## 改善箇所説明図

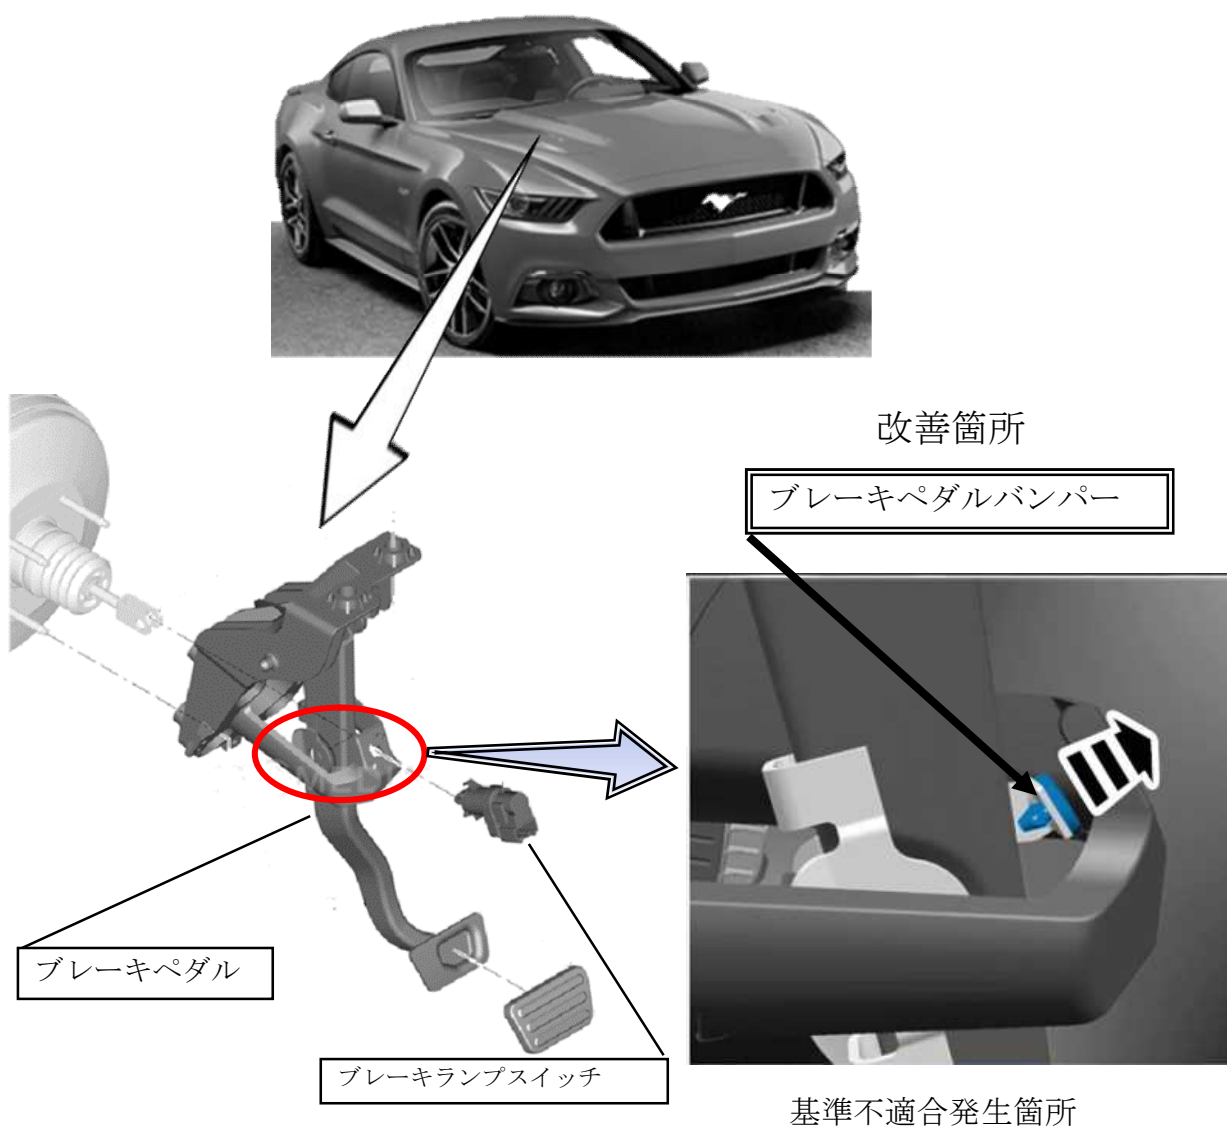
ブレーキペダルにおいて、ゴム製のブレーキペダルバンパーの材質が不適切なため、耐久性が不足している。そのため、使用過程における劣化等によりブレーキペダルバンパーが破損し、脱落することがある。その場合、ブレーキランプが継続的に点灯する。また、ブレーキペダルを踏まなくてもエンジンが始動できてしまい、パーキングからシフトできるため、意図せずに車両が動き、最悪の場合、事故に繋がるおそれがある。

全車両、ブレーキペダルバンパーを対策品に交換する。

識別：左ドアチェッカーのリンク頭部に白色ペイントを塗布する。
